Protokol o změně díla

Změnový list č. 30

Předmět díla:	Kounicova 42/ Zahradníková 10 - oprava domu		
Objekt:	SO 01		
Objednatel:	Statutární město Brno, městská část Brno-střed		
Zhotovitel:	KALAH A s.r.o.		
TDI:	IDEALBAU s.r.o.		
Projektant:	Pam Arch s.r.o.		
Popis změny: Jedná se o změnový list, který řeší dodávku zábradlí v posledním patře na Kounicově 42. Viz zakres v příloze. Vyjádření TDS: Změna je vyvolána nesouladem projektové (zadávací) dokumentace a výkazem výměr. Projektant tuto chybu uznal a chybné množství položek napravit příloženým výkazem výměr (jedná se o rozdíl revizního výkazu výměr a výkazu výměr, který byl součástí zadávací dokumentace).			
údaje o změně	Změnu vyvolal:	objednatel	
	Jedná se o změnu: (zaškrtnout)	rozšíření předmětu díla, kterou se zvyšuje cena díla	☒
		úprava předmětu díla s vlivem na cenu díla	☒
		§ 222 odst. 4 ZZVZ - de minimis	☒
	Způsob projekčního řešení změny: (zaškrtnout)		
	zápis do SD (deníku změn)	☒

Příloha č. 2 - zákres v PD

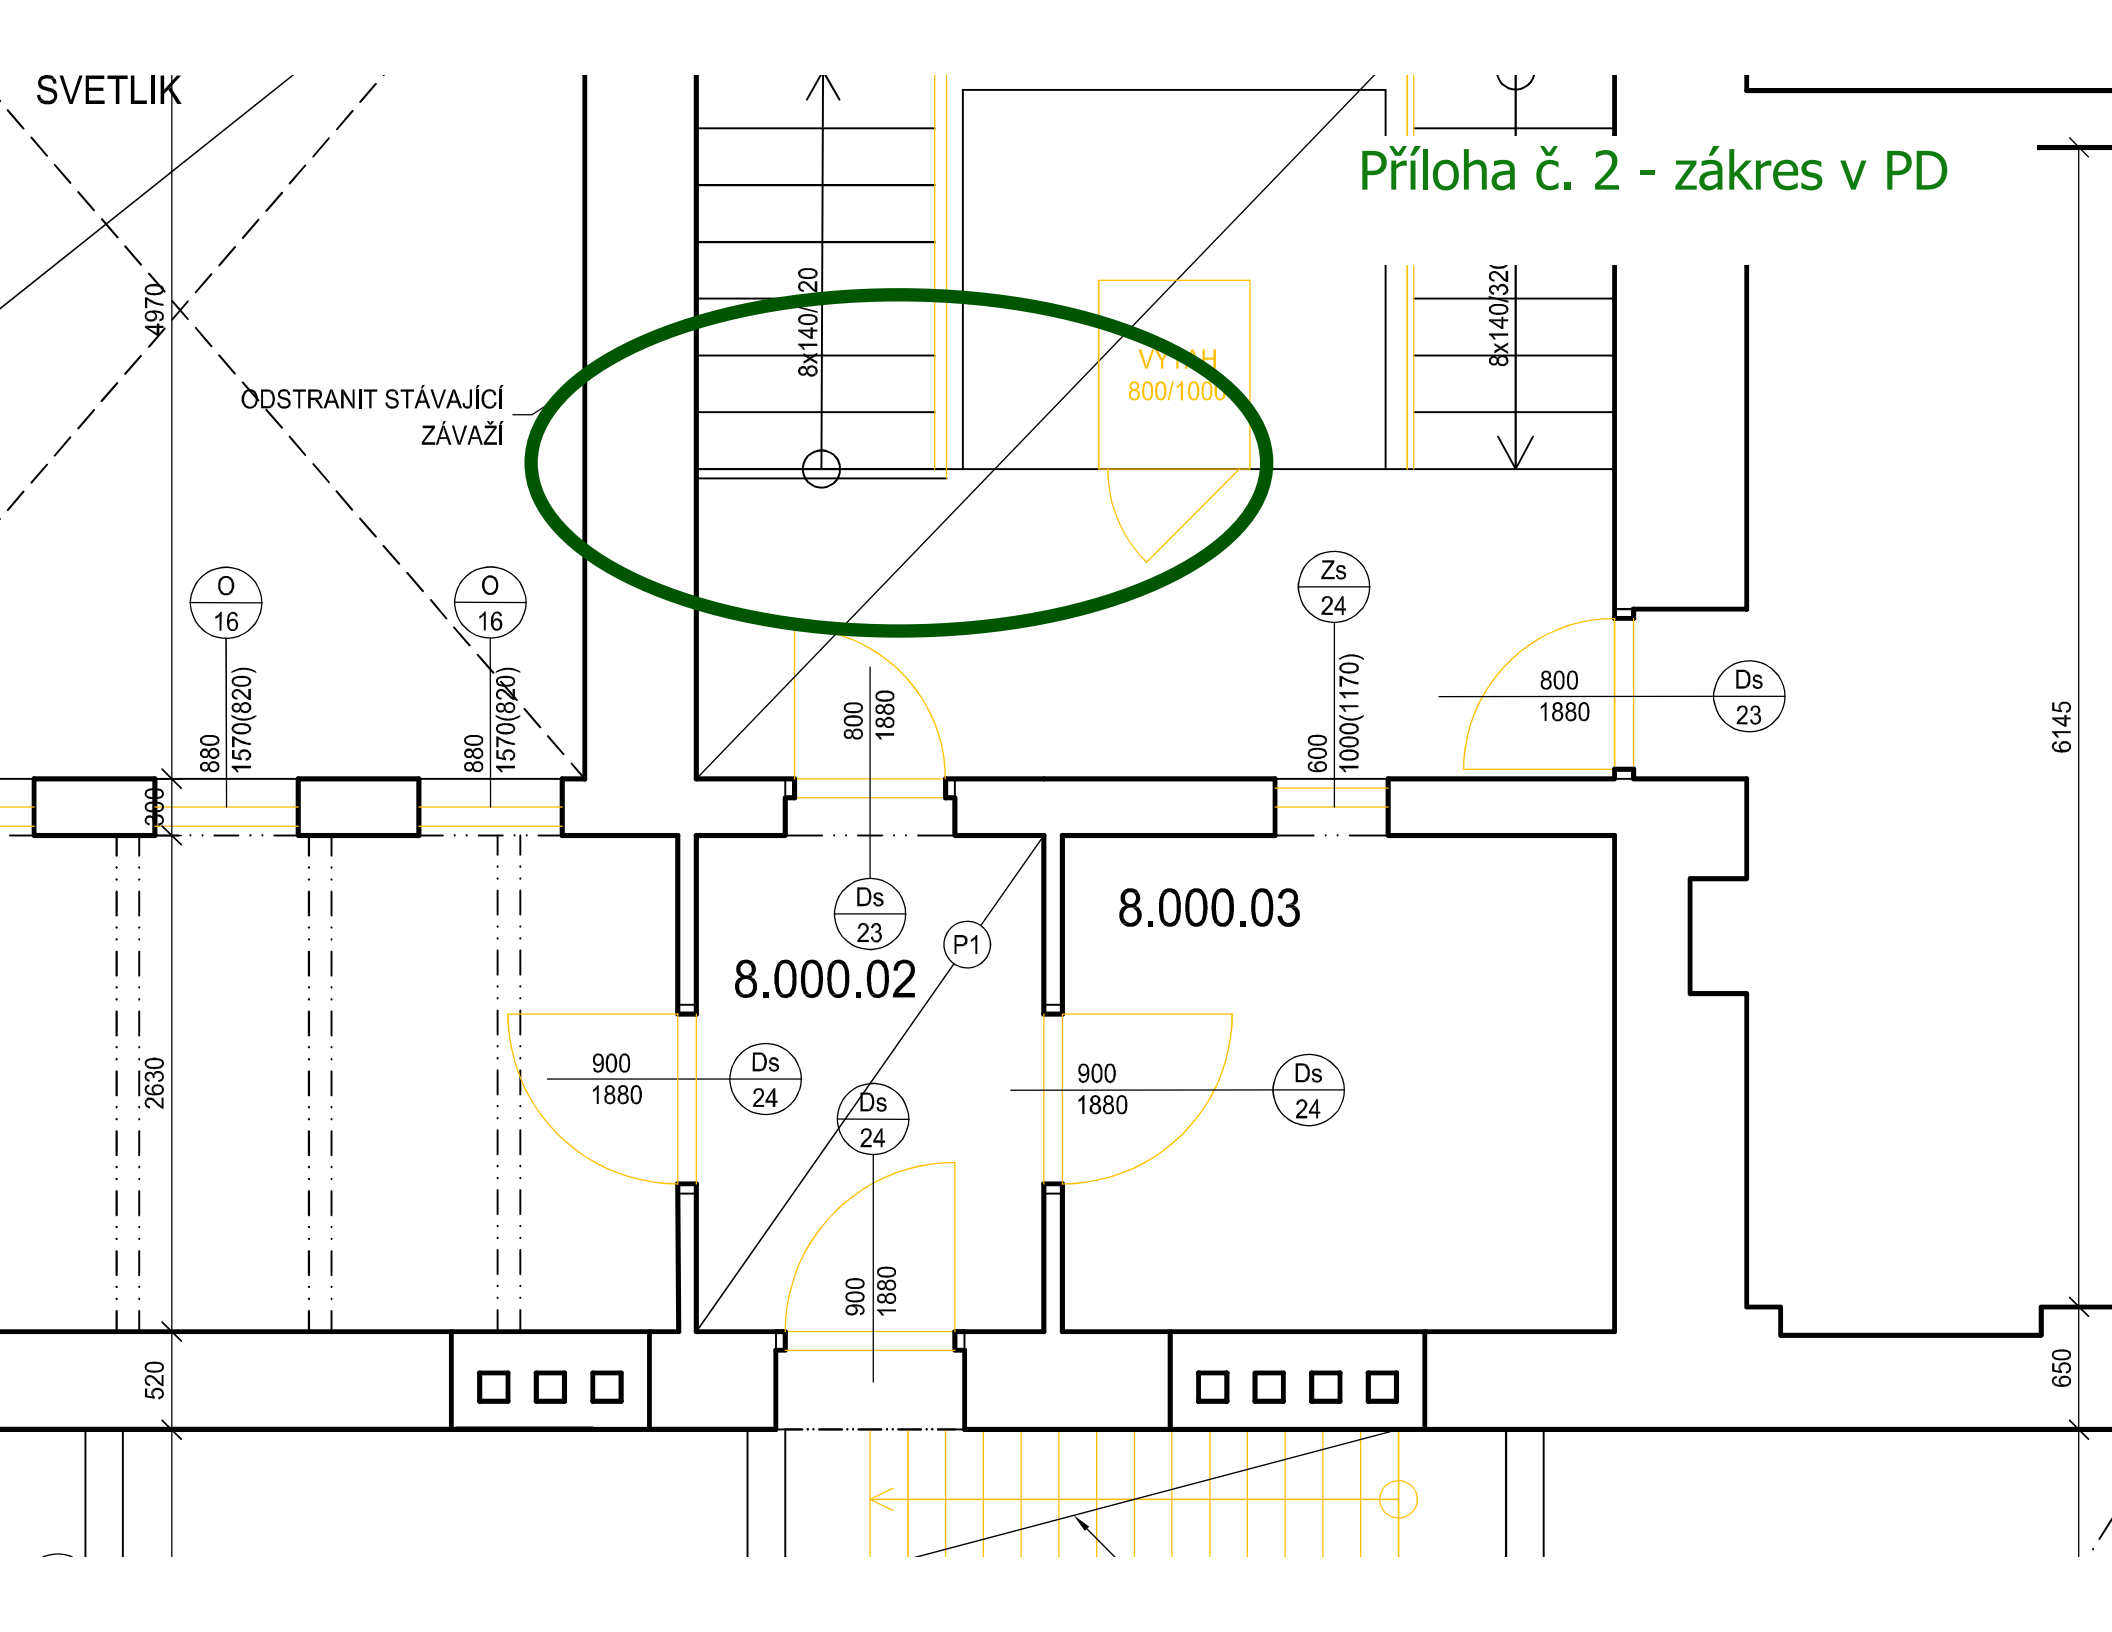
ODSTRANIT STÁVAJÍCÍ
ZÁVAŽÍ

Příloha č. 2 - zákres v PD

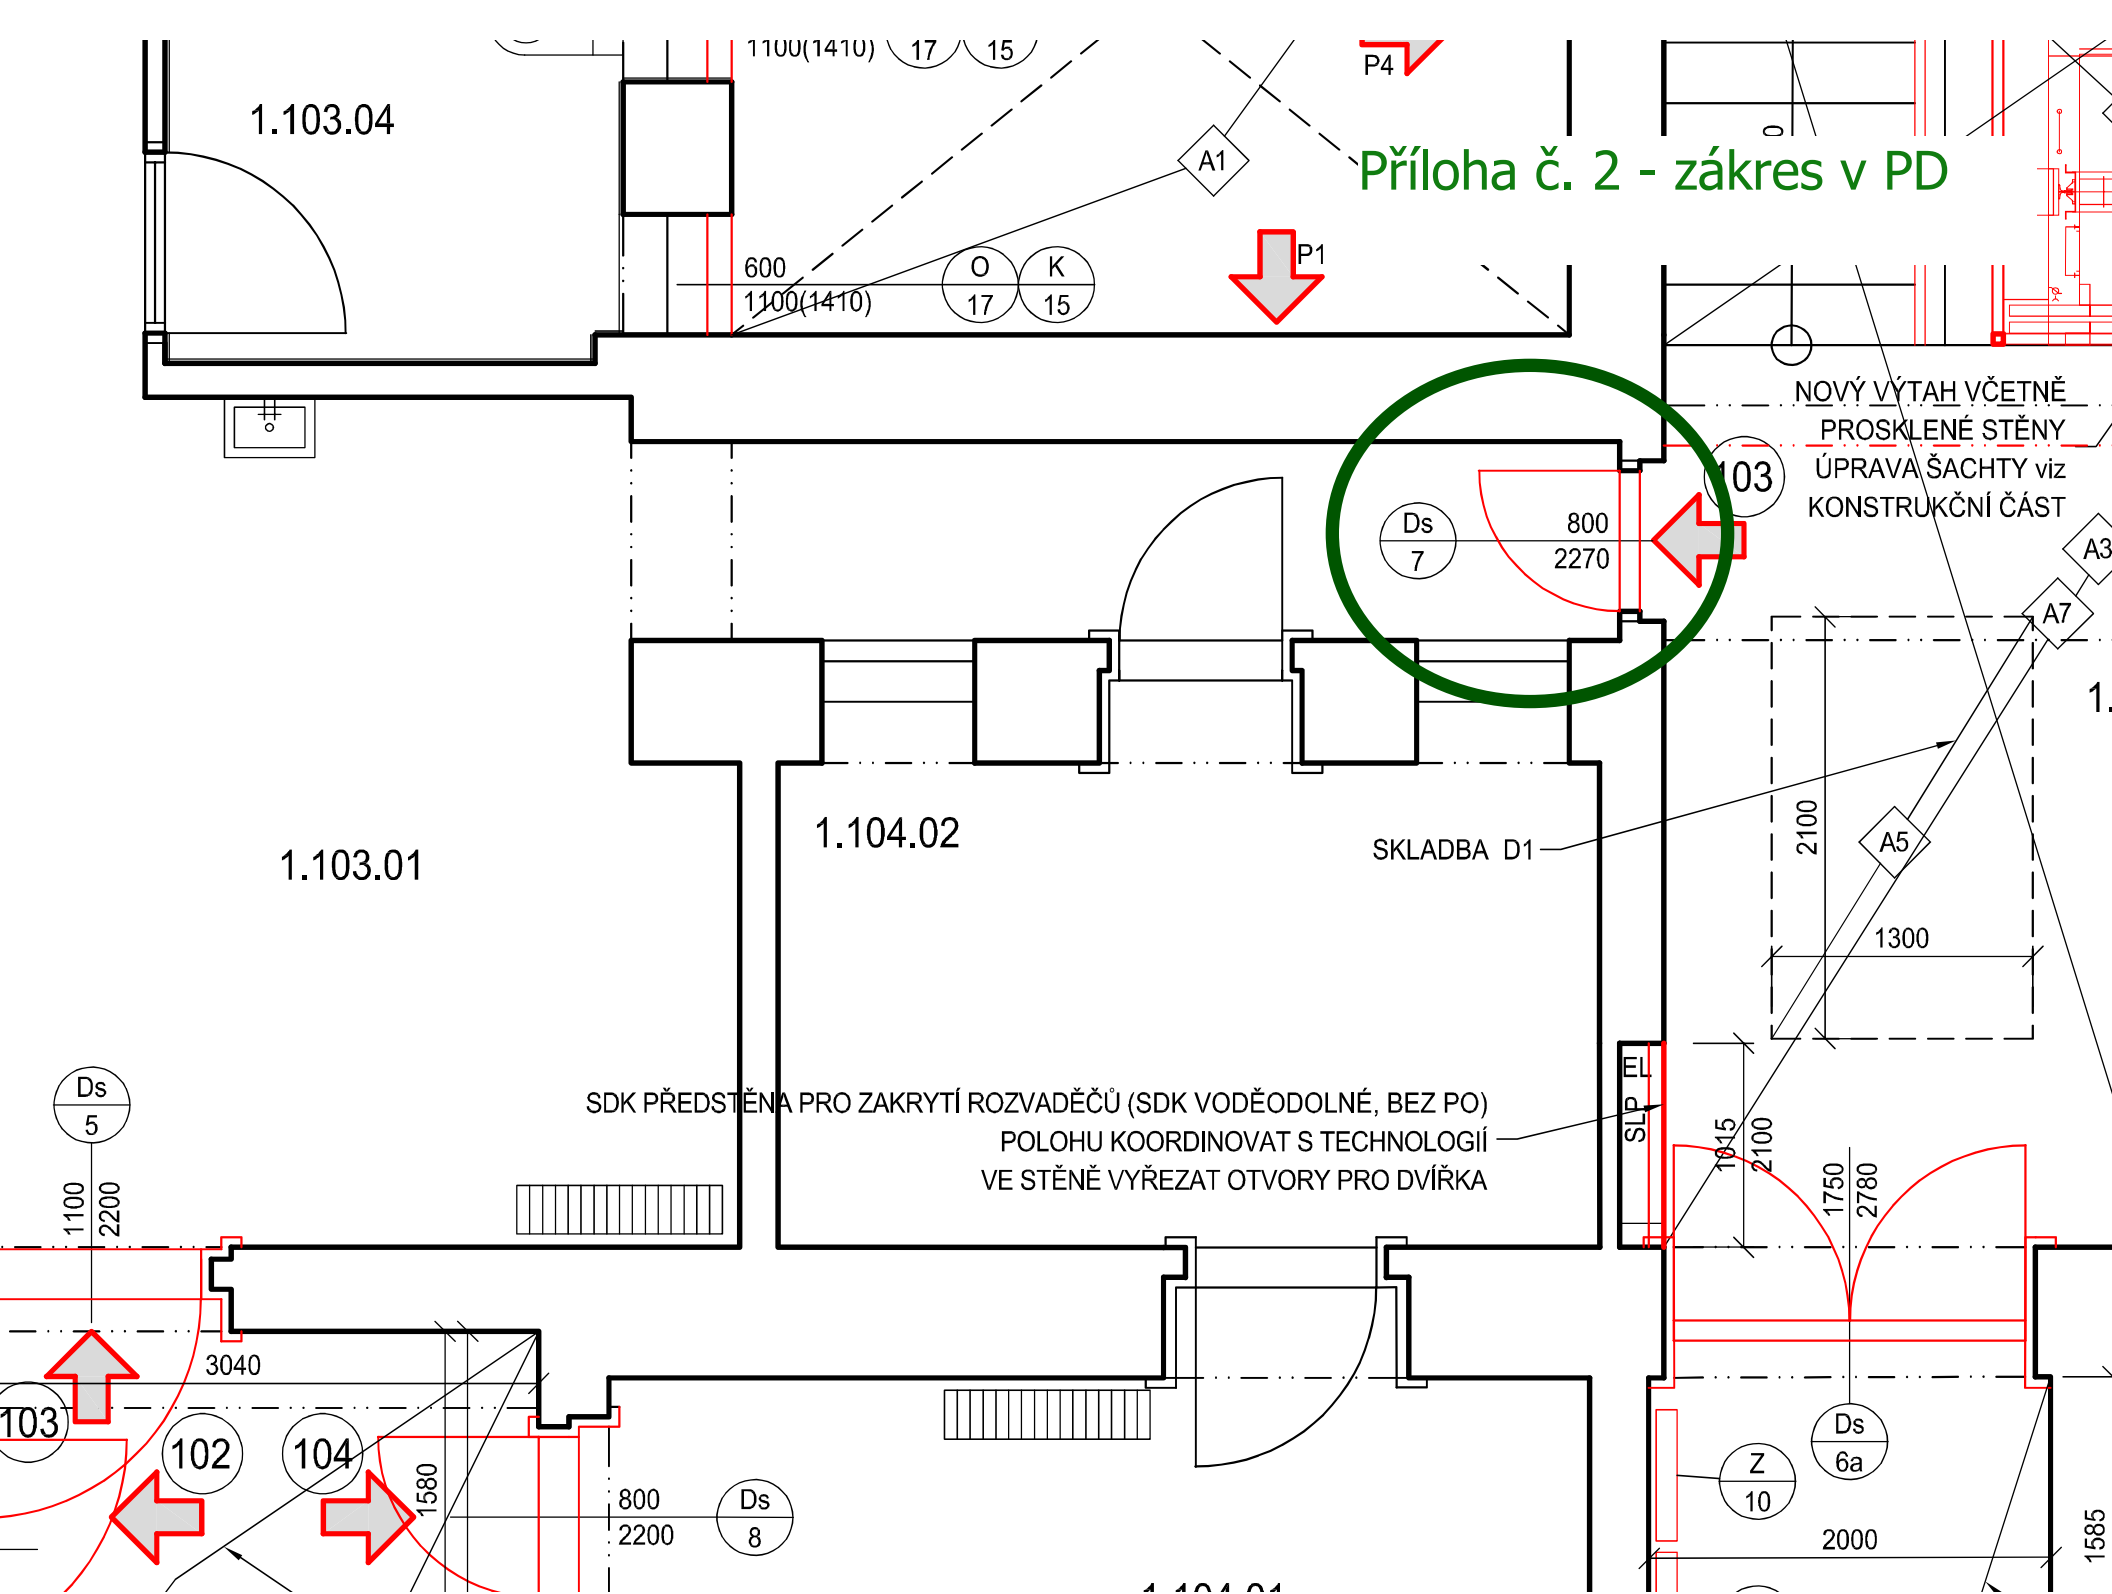
Předmět díla:	Kounicova 42/ Zahradníková 10 - oprava domu		
Objekt:	SO 01		
Objednatel:	Statutární město Brno, městská část Brno-střed		
Zhotovitel:	KALAHA a.s.		
TDI:	IDEALBAU s.r.o.		
Projektant:	Pam Arch s.r.o.		
Popis změny: Jedná se o změnový list, který řeší demontáž a následnou montáž původní mříže ze strany interiéru pro možné provedení repase dveří. Vyjádření TDS: Změna je vyvolána nesouladem projektové (zadávací) dokumentace a výkazem výměr. Projektant tuto chybu uznal a chybné množství položek napravit příloženým výkazem výměr (jedná se o rozdíl revizního výkazu výměr a výkazu výměr, který byl součástí zadávací dokumentace).			
údaje o změně	Změnu vyvolal:	objednatel	
	Jedná se o změnu: (zaškrtnout)	rozšíření předmětu díla, kterou se zvyšuje cena díla	☒
		úprava předmětu díla s vlivem na cenu díla	☒
		§ 222 odst. 4 ZZVZ - de minimis	☒
	Způsob projekčního řešení změny: (zaškrtnout)		
	zápis do SD (deníku změn)	☒

foto původních dveří do strojovny výtahu na
Zahradníkové 10

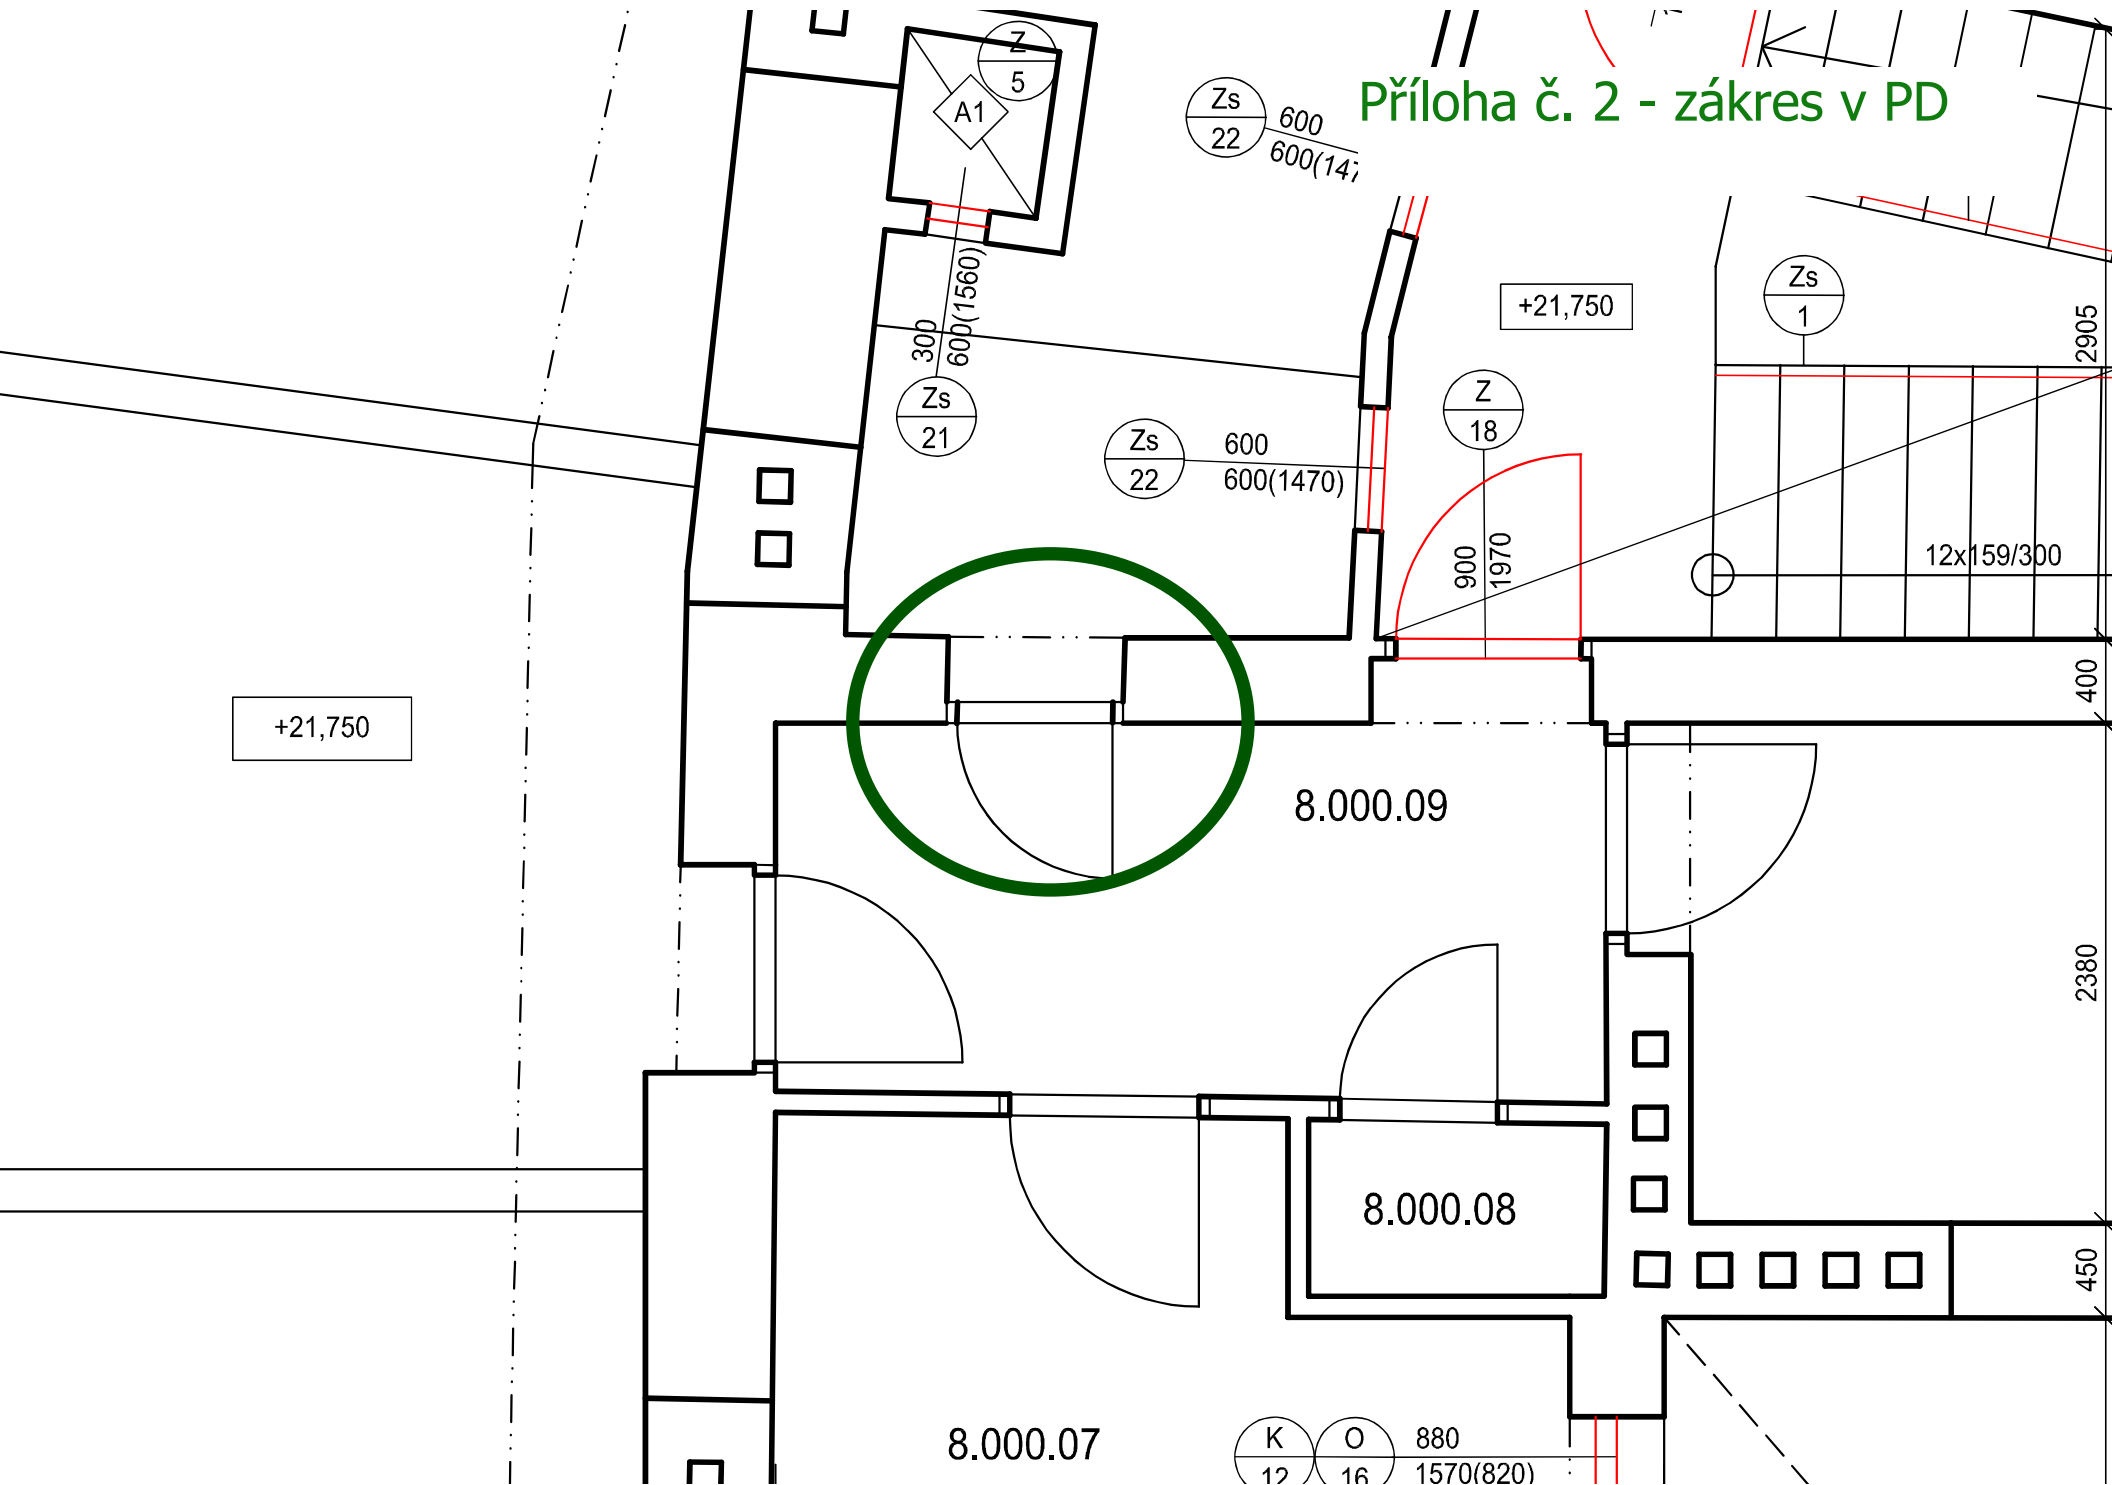
Jedná se o změnový list, kde vstupní dveře do strojoven výtahu dle ČSN EN 81-20ed.2, čl.5.2.3.3- Vstupní ,nouzové a kontrolní dveře , b)musí být opatřeny zámkem na klíč, umožňujícím je zavřít a zajistit bez klíče. Z tohoto důvodu je třeba takovou podmínku dodržet pro možné získání revize pro spuštění výtahu do provozu.

Vyjádření TDS: Jedná se o změnový list, kde vstupní dveře do strojoven výtahu dle ČSN EN 81-20ed.2, čl.5.2.3.3- Vstupní ,nouzové a kontrolní dveře , b)musí být opatřeny zámkem na klíč, umožňujícím je zavřít a zajistit bez klíče. Z tohoto důvodu je třeba takovou podmínku dodržet pro možné získání revize pro spuštění výtahu do provozu. Změna je vyvolána nesouladem projektové (zadávací) dokumentace a výkazem výměr. Projektant tuto chybu uznal a chybné množství položek napravit přiloženým výkazem výměr (jedná se o rozdíl revizního výkazu výměr a výkazu výměr, který byl součástí zadávací dokumentace).
